浙江华夏电梯股份有限公司				
													OX-188B安全钳	
标记	处数	分区	更改文件号	签字	年月日	阶段标记				重量	比例			
设计			标准化											
校对			审定											
工艺			批准			共 1 页		第 1 页

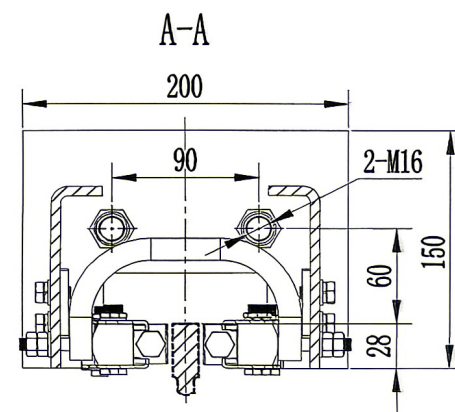
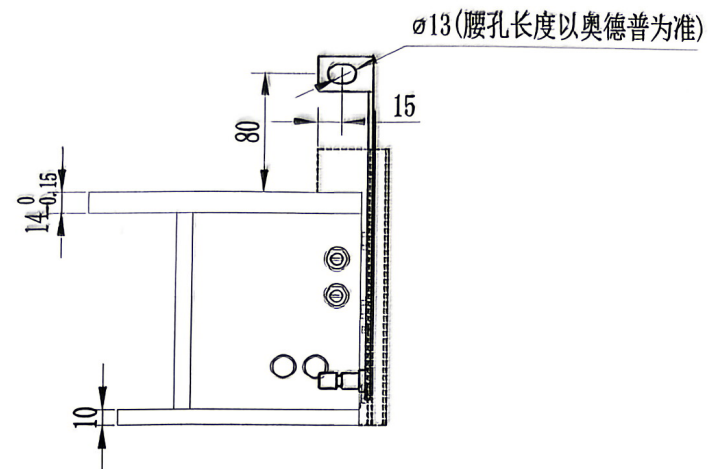
- 1、修改与下梁接口尺寸及孔径；
- 2、增加与下梁连接的板厚公差要求；
- 3、修改提拉板样式，按附图尺寸要求；
- 4、其余按采购订单指定。
